2. 要求水準書に対する質問への回答

2. 要求水準書に対する質問への回答

本事業対象範囲図

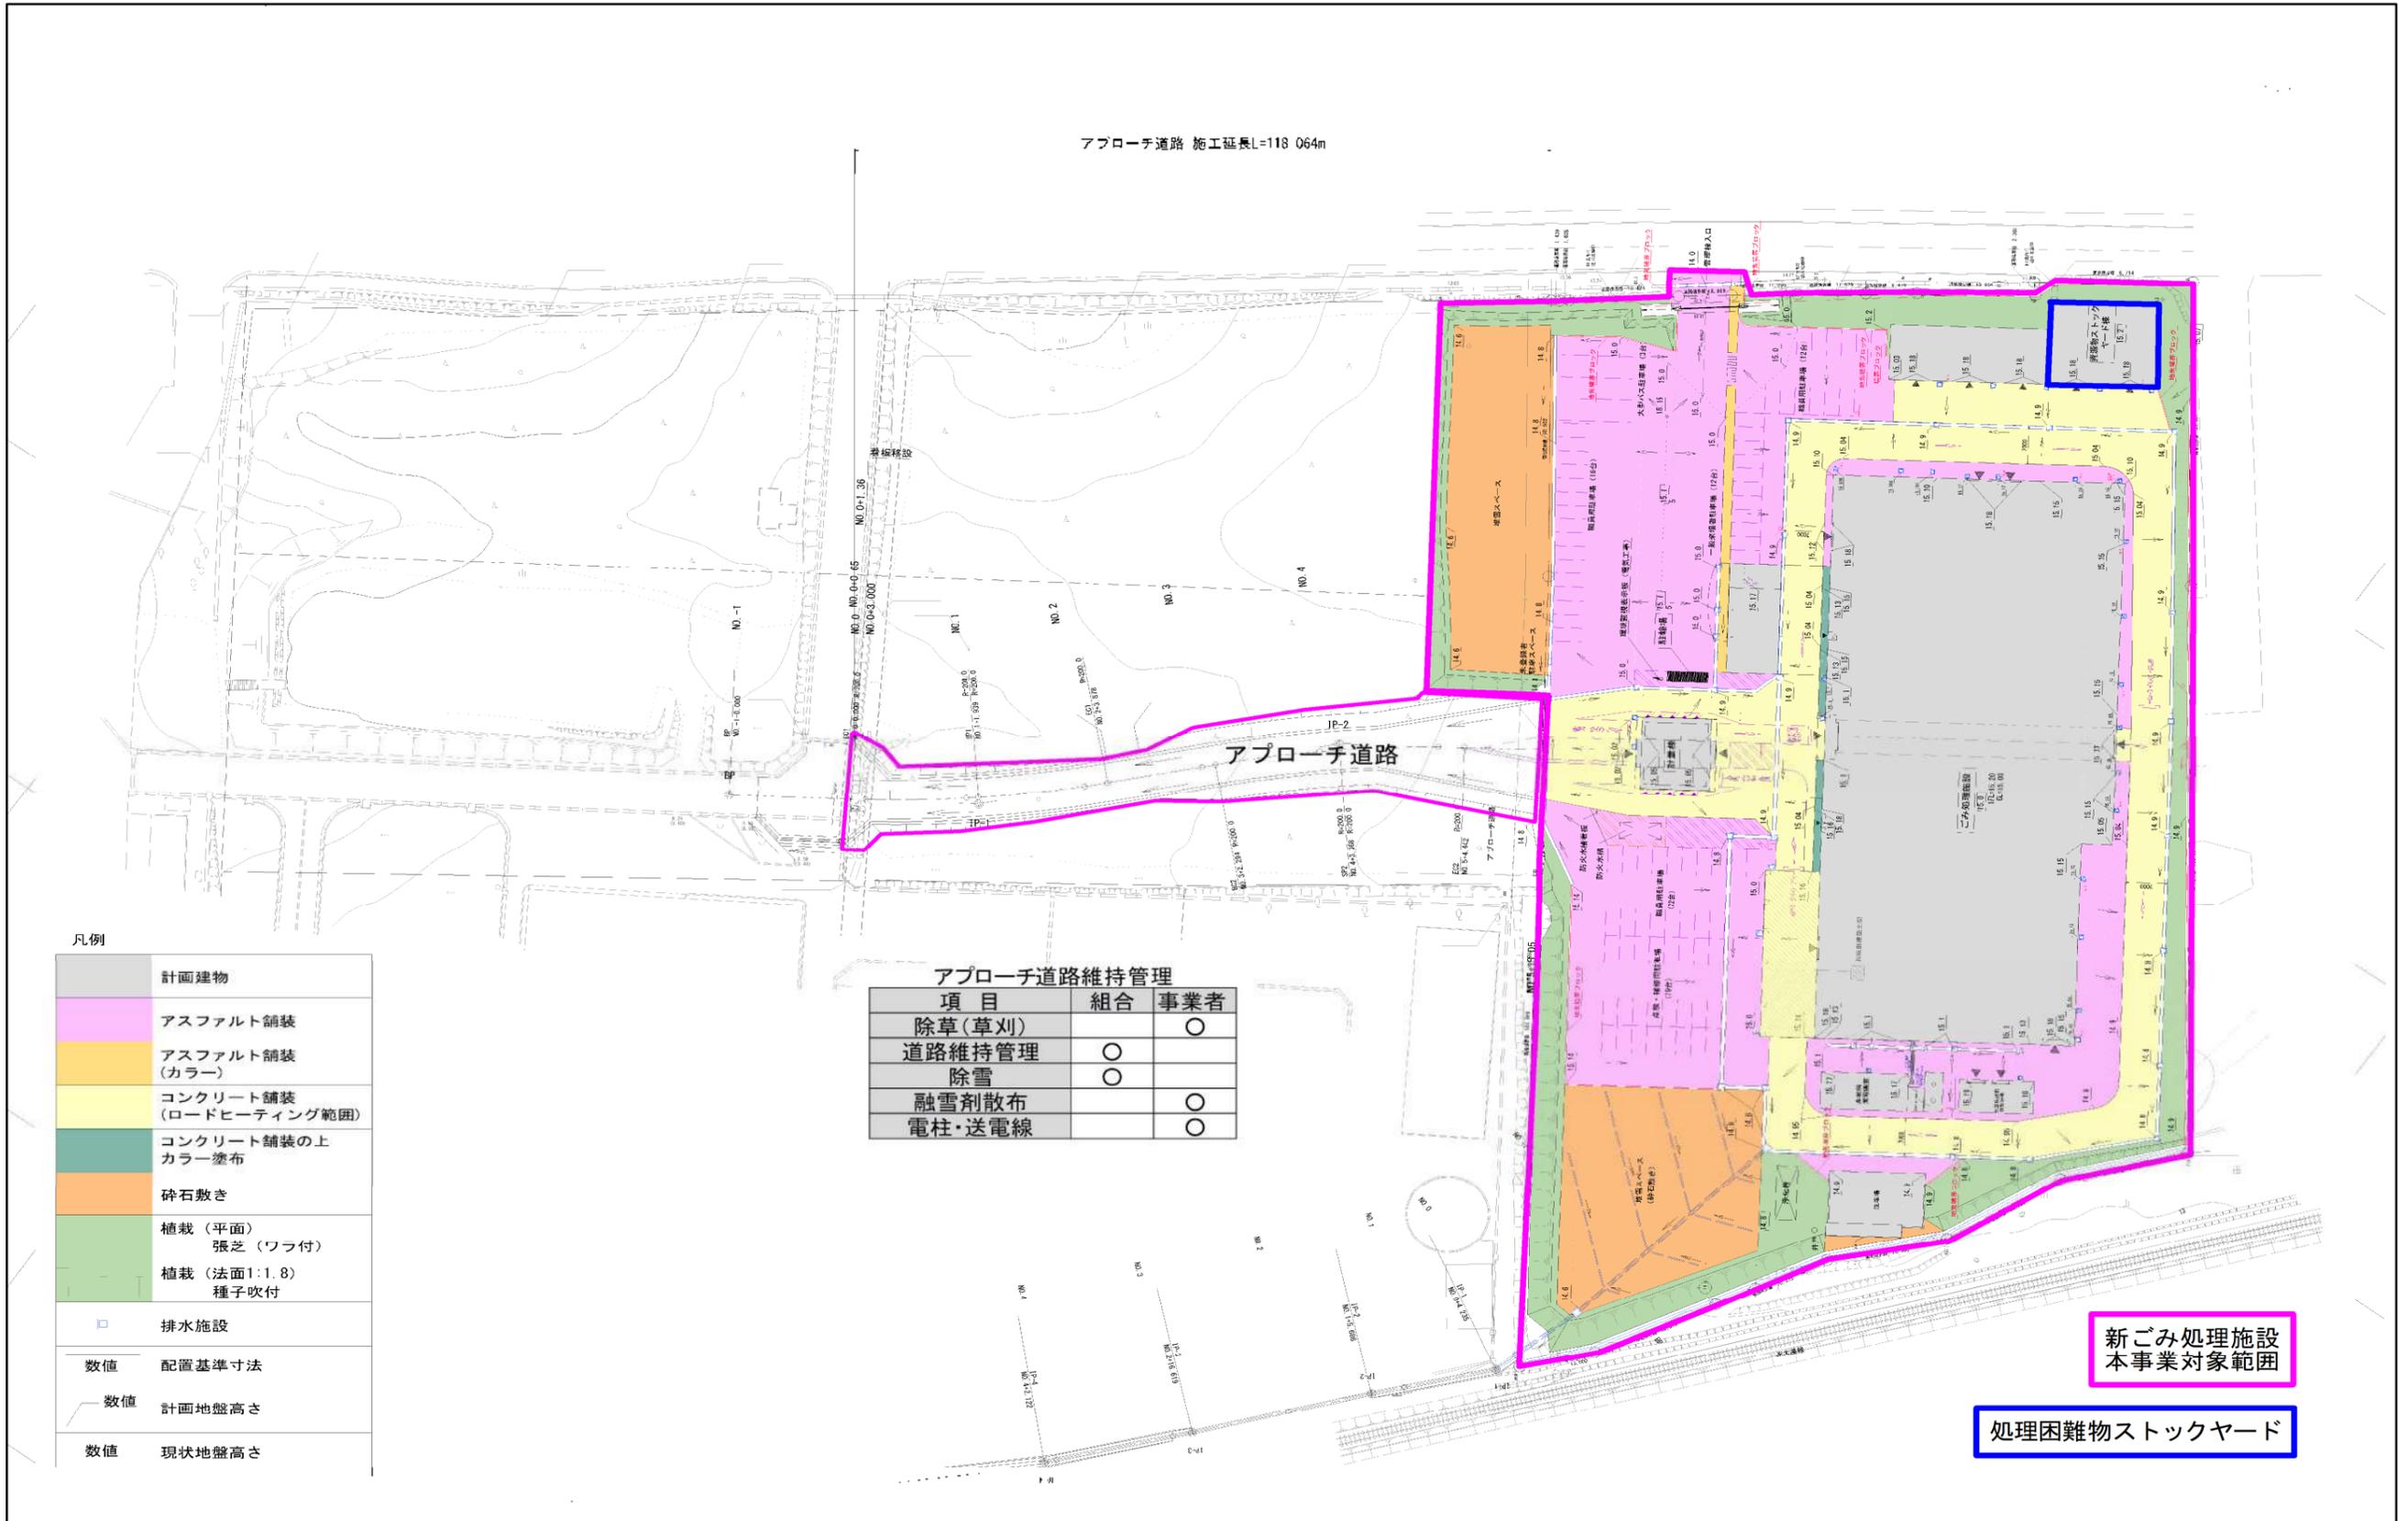
No.	頁	大項目	中項目	小項目	項目名	総質問数	11 問	回 答
						質問の内容		
1	2	第1章	第2節	1.2.5	事業期間等	「事業準備期間において、建設事業者から本施設の運営業務を引継ぐものとする。」とありますが、運営準備期間は運営事業に移行するための指導・教育を受けるという趣旨で人員を配置するとの理解でよろしいでしょうか。		お見込みのとおりです。
2	2	第1章	第2節	1.2.6	業務内容	要求水準書に対する質問への回答で示された添付資料2-1本事業対象範囲図アプローチ道路維持管理表に記載の電柱・送電線の維持管理が事業者範囲となっていますが、具体的に想定される維持管理内容を、ご教示ください。		電柱・送電線の維持管理については、本施設及びむつ衛生センターへの影響が無いように維持管理（点検・補修等）を想定しています。
3	3	第1章	第2節	図1	運営事業者の業務範囲の概要図	要求水準書等に関する質問（第1回）への回答のNo.4処理困難物に関するご回答で「本施設において可能な限り処理を行うものとします」とありますが、具体的にどのような処理を想定されているか、ご教示ください。		コイルスプリング使用製品のスプリングの分別、漁業系廃棄物の金属部分の分別、小型の金庫、ボイラー、餅つき機、マッサージチェア、健康・トレーニング器具等の人力で行える範囲の分解・選別を想定しています。
4	3	第1章	第2節	図1	運営事業者の業務範囲の概要図	要求水準書等に関する質問（第1回）への回答のNo.4処理困難物に関するご回答で、「コイルスプリング使用製品、漁業系廃棄物（漁網・ロープほか）・・・・・・これらは、本施設において可能な限り処理を行うものとなりますが、多量の搬入があった場合など、運営事業者による処理が困難となった場合には、運営事業者が外部の適正処理が可能な業者に処理委託を行うものとして下さい（①）」とありますが、敷地内のストック場所及びストック可能な容量などを、ご教示ください。		ごみ処理施設内の「処理困難物一時ストックヤード(5.3m×6.5m)」のほか、資源物ストックヤード棟の「処理困難物ストックヤード(17.8m×14.0m)」をストック場所として想定しています。スペースが足りない場合は、屋外空きスペースに単管で囲うなどして保管することも想定しています。添付資料2-1にストック場所を追加で図示します。

5	3	第1章	第2節	図1	運営事業者の業務範囲の概要図	要求水準書等に関する質問（第1回）への回答のNo.4処理困難物に関するご回答で、「搬入禁止物及び処理不適物であっても、不法投棄や搬入ごみに混入し排出者不明のものについても、運営事業者が外部の適正処理が可能な業者に処理委託を行うものとして下さい（②）」とありますが、敷地内のストック場所及びストック可能な容量などを、ご教示ください。		No4で回答した場所をストック場所と想定してください。
